改善箇所説明図

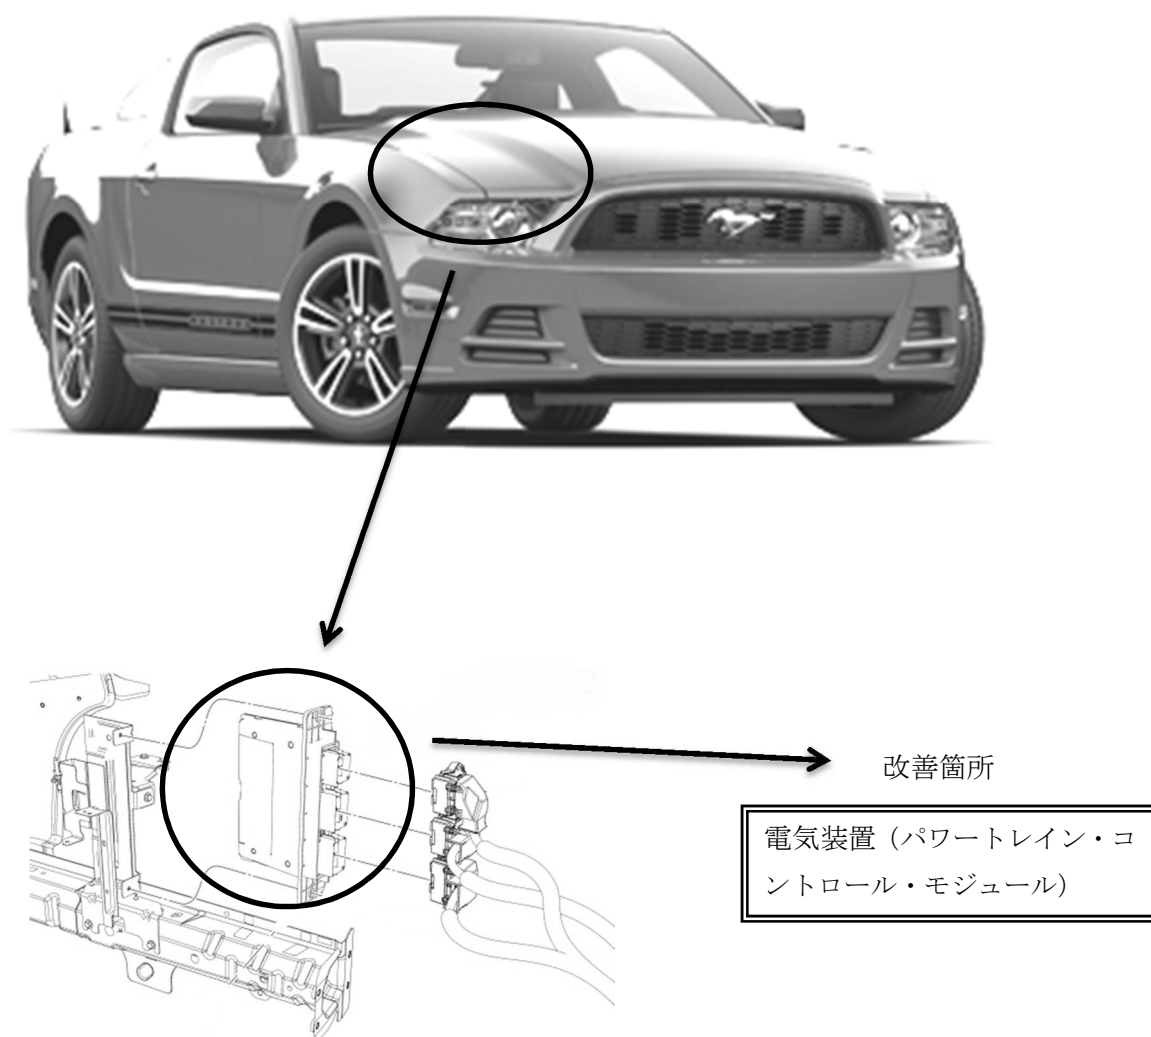
エンジンを制御するコントロールモジュールにおいて、電子スロットルを制御するプログラムが不適切なため、当該スロットルの不具合発生時に、エンジン警告灯が点灯しないおそれがある。

全車両、当該スロットルを制御するコンピューターのプログラムを対策プログラムに書き換える。

識別：フロントドア右側のドア・チェッカーに黄色いペイントを塗布する。
